***Относно:*** *Виза за „инвестиционно проектиране на трафопост с макс. височина до 3,5 м“ в УПИ I-„За парк, КОО и минерална баня“, ПИ с идентификатор 68134.4336.55,*

## СТАНОВИЩЕ - ВЪЗРАЖЕНИЕ

### СРЕЩУ ГОРЕОПИСАНАТА ВИЗА ЗА ТРАФОПОСТ С МАКСИМАЛНА ВИСОЧИНА 3.5 М

**2.5.1. На първо място** – едновременно щадящ недвижимата културна ценност, препоръчван и предпочитан от широката общественост и заинтересуваната общност вариант е: в УПИ I-„За парк, КОО и минерална баня“ **да няма трафопост**, а той да бъде разположен извън УПИ. (Схема № 1)

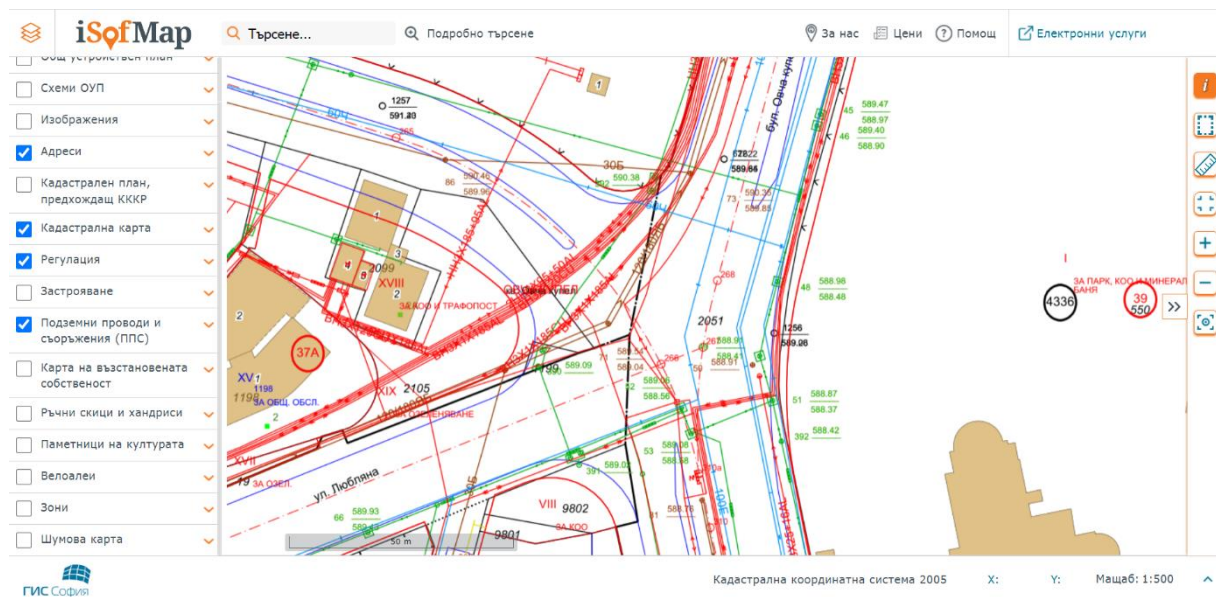
**Основание за предложението вариант № 1** – съгласно информацията в слой „Подземни проводи и съоръжения (ППС)“, публикувана на сайта на общинското предприятие „ГИС-София“ ЕООД, през УПИ I-„За парк, КОО и минерална баня“ преминават кабели, захранващи сградите на НСБФТР и трафопоста в нейния УПИ, а също и сградата на минерална Баня Овча купел. Предлагам да бъде проучена възможността за ползването им, включително с повишаване на мощностите на съществуващия или изграждане на нов трафопост в УПИ на НСБФТР.

**Предимство** – транспортният достъп за поддръжка и ремонт е законосъобразен, постоянен и съобразен с бъдещото реализиране на предвидената задънена улица, а липсата на трафопост ще благоприятства автентичното възприемане на реставрираната НКЦ и прилежащия ѝ парк и ще се съхрани благоприятното въздействие на съчетанието между водолечение, слънцелечение и спокойни разходки на открито.

**Недостатък** – по-голяма дължина на кабелите; затруднения при прокарването им; изисква учредяване на право на преминаване и право на прокарване през чужд имот.

**2.5.2. На второ място** – също толкова щадящ недвижимата културна ценност, препоръчван и предпочитан от широката общественост и заинтересуваната общност вариант е: в УПИ I-„За парк, КОО и минерална баня“ **да няма трафопост**, а той да бъде разположен извън УПИ. (Схема № 2)

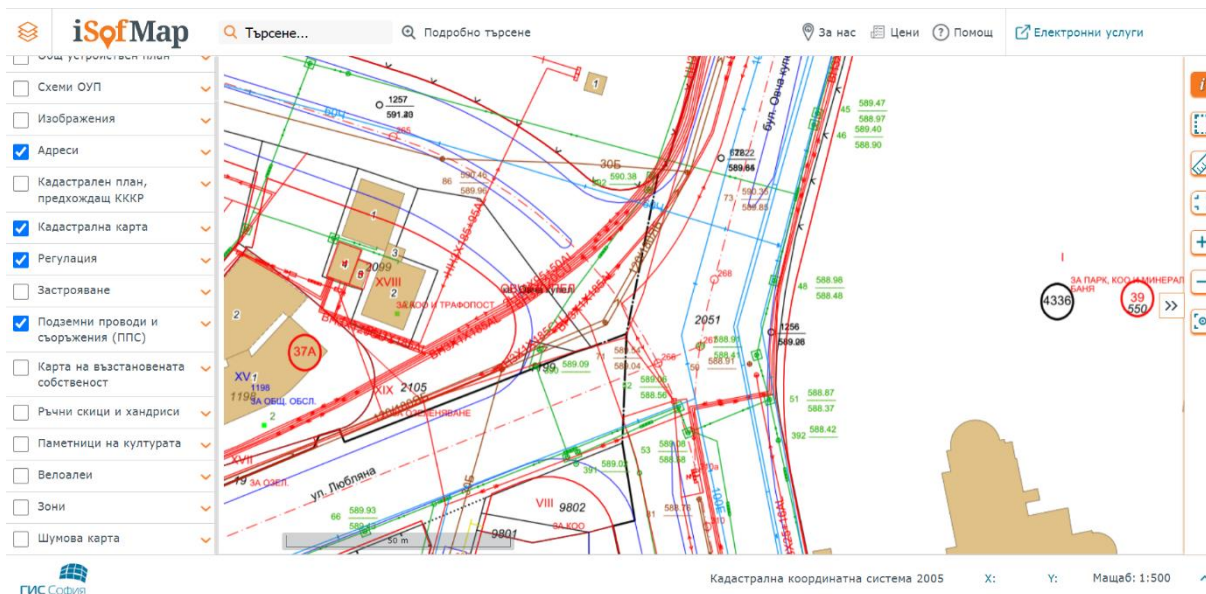
**Основание за предложението вариант №2** – съгласно информацията в слой „Подземни проводи и съоръжения (ППС)“, публикувана на сайта на общинското предприятие „ГИС-София“ ЕООД, точно през кръстовището, в отсрещния кв.37А се намира УПИ XVIII „За КОО и трафопост“, със съществуващ трафопост. Предлагам да бъде проучена възможността за ползването му, включително с повишаване на мощностите на съществуващия или изграждане на нов трафопост в същия УПИ.

**Предимство** – липсата на трафопост няма да възпрепятства автентичното възприемане на реставрираната НКЦ и прилежащия ѝ парк и ще се съхрани благоприятното въздействие на съчетанието между водолечение, слънцелечение и спокойни разходки на открито.

**Недостатък** – по-голяма дължина на кабелите; затруднения при прокарването им през кръстовището; сложна организация на движението.

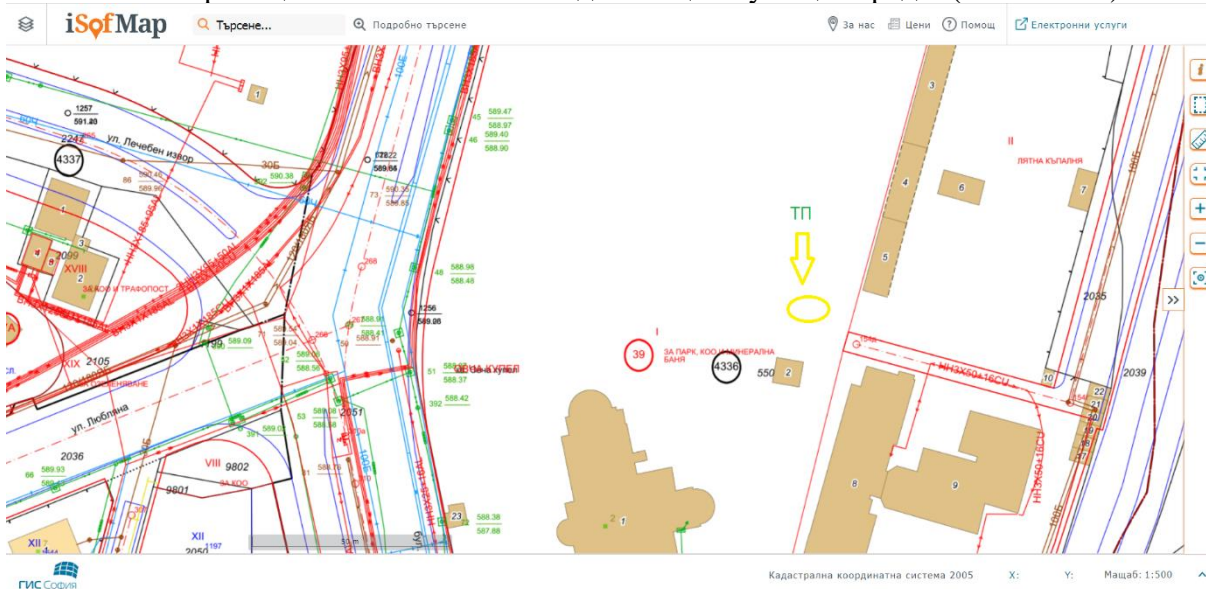
**2.5.3. На трето място** – компромисен и съобразен с бъдещия постоянен и законосъобразен транспортен достъп през задънената улица от О.Т. 154г до О.Т. 154д е вариантът с изграждане на трафопост в УПИ I-, „За парк, КОО и минерална баня“, разположен непосредствено вдясно след влизането в УПИ, при спазване на изискуемите отстояния от границите на УПИ и от съседни съществуващи сгради. (Схема № 3)

**Основание за предложението вариант № 3** – съгласно информацията в слой „Подземни проводни и съоръжения (ППС)“, публикувана на сайта на общинското предприятие „ГИС-София“ ЕООД, по бъдещата задънена улица и в момента преминават електрически кабели. Предлагам да бъде проучена възможността за ползването им, включително с

повишаване на мощностите на трафопоста в съседния УПИ или изграждане на нов трафопост на мястото на съществуващия в съседния УПИ.

**Предимство** – ще се ползва максимално близко намиращ се трафопост; липсата на трафопост в УПИ I-„За парк, КОО и минерална баня“ няма да влияе върху автентичното възприемане на реставрираната НКЦ и прилежащия ѝ парк и ще се съхрани благоприятното въздействие на съчетанието между водолечение, слънцелечение и разходки на открито.

**Недостатък** – по-голяма дължина на кабелите; затруднения при прокарването им; изисква се учредяване на право на преминаване и право на прокарване през чужд имот.

**2.5.4. На четвърто място** – твърде по-компромисен е вариантът с разполагане на трафопост в североизточния ъгъл на УПИ I-„За парк, КОО и минерална баня“, съобразен с бъдещата улична регулация и евентуално съществуващите подземни проводи в УПИ. (Схема № 4)

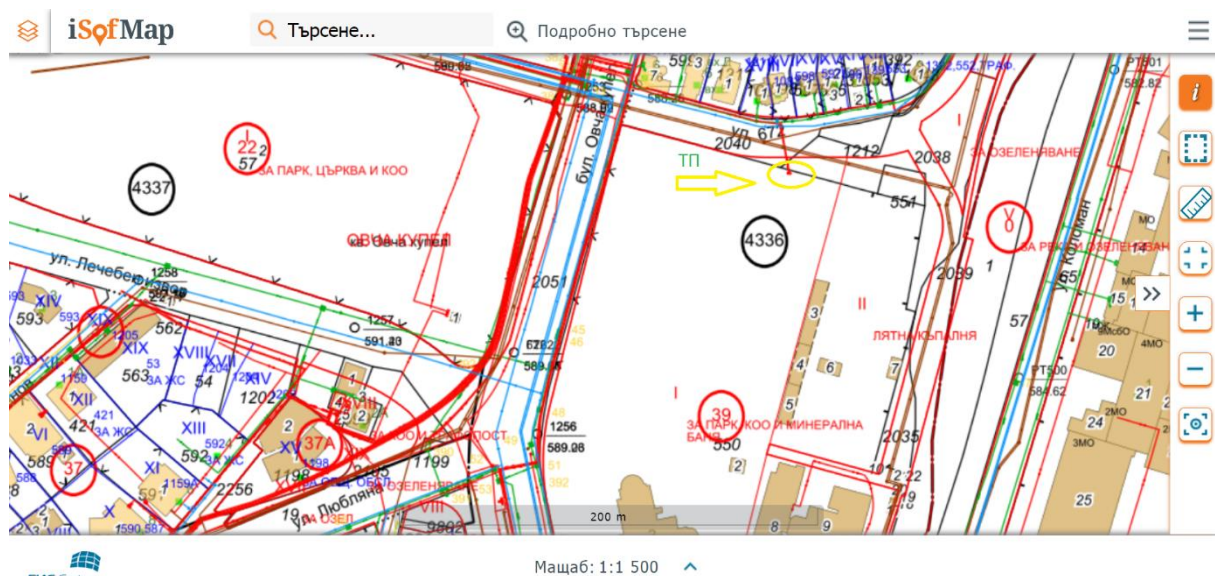
**Основание за предложения вариант № 4** – съгласно информацията в слой „Подземни проводи и съоръжения (ППС)“, публикувана на сайта на общинското предприятие „ГИС-София“ ЕООД, в тази част на УПИ и в момента съществува енергийно съоръжение. Предлагам да бъде проучена възможността за ползването му, включително с повишаване на мощностите или изграждане на нов трафопост на същото място.

**Предимство** - трафопостът ще се намира в УПИ I-„За парк, КОО и минерална баня“, но ще влияе ограничено върху автентичното възприемане на реставрираната НКЦ и прилежащия ѝ парк и ще се съхрани максимално благоприятното въздействие на съчетанието между водолечение, слънцелечение и разходки на открито. Транспортният достъп за поддръжка и ремонт е законосъобразен, постоянен и съобразен с бъдещото реализиране на регулационния план.

**Недостатък** – по-голяма дължина на кабелите; затруднения при прокарването им, проучване на подземните проводи в УПИ.
